1. Évolution de la version programme de la carte SCU 768-09 : de V4.1 à V4.3

2. Mise à jour de la version du programme du SCU 768-09

Version programme de la carte SCU : F 4.3

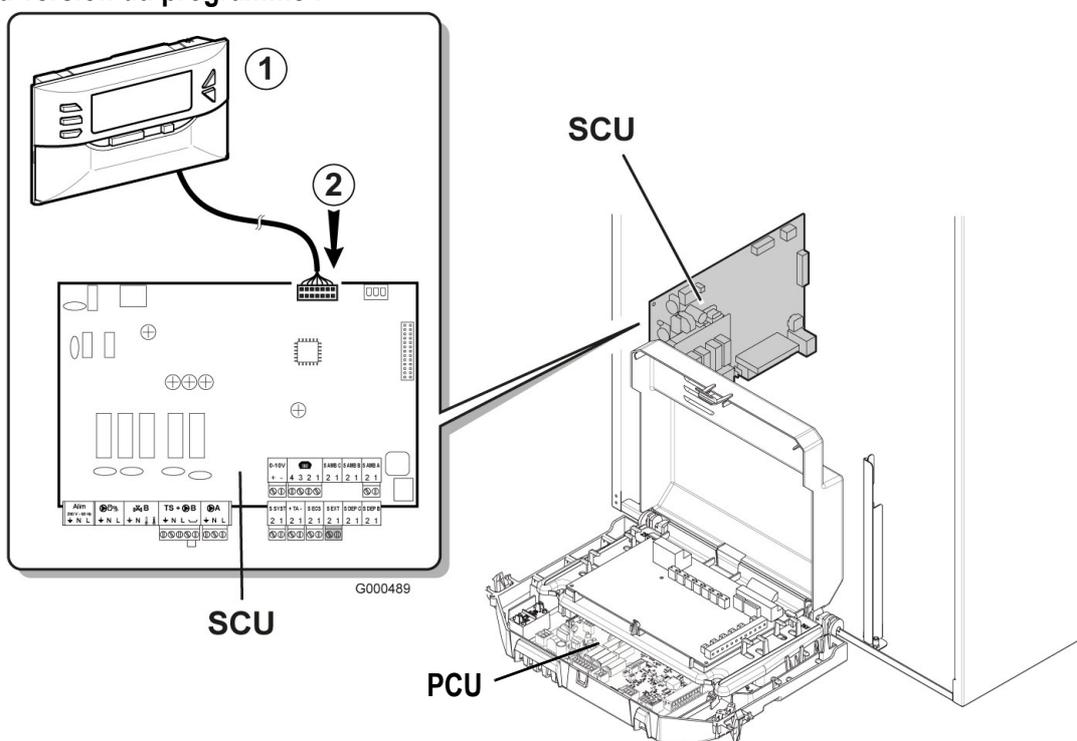
- ▶ vérifier l'étiquette présente sur la carte SCU:
